Nota van inlichtingen

Parkeergarage spoorzone Ede-Wageningen

Versie	def
Datum	11-06-2024
Besteknummer	08-2024
Zaaknummer	I240300007

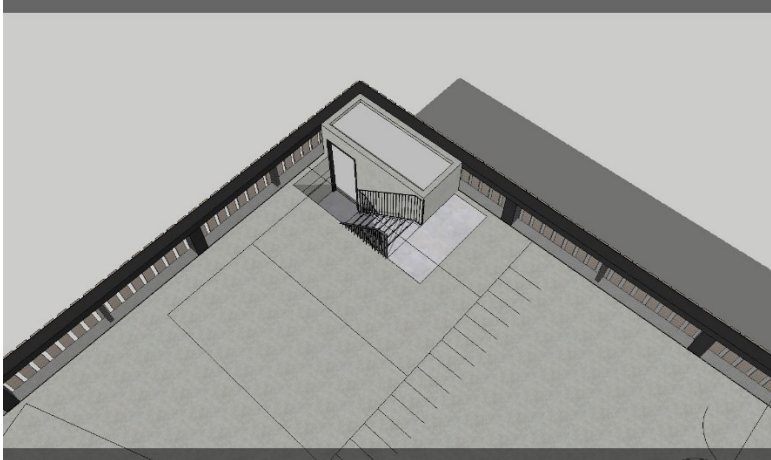
1.-21.	Aanbestedingsleidraad, 5.2.1	Hier wordt gesproken over minimaal vier en maximaal vijf verdiepingen. Doorgaans zijn dit dan vijf / zes parkeerlagen. In de Vraagspecificatie eisen wordt echter bij eis SYS-00773 gesproken over minimaal vier of maximaal vijf parkeerlagen waarvan maximaal 3 bovengrondse parkeerlagen. Kunt u bevestigen dat hetgeen in eis SYS-00773 beschreven is het juiste uitgangspunt is? Zo niet wat dienen wij dan aan te houden?	Hetgeen is opgenomen in de SYS-00773 is correct.
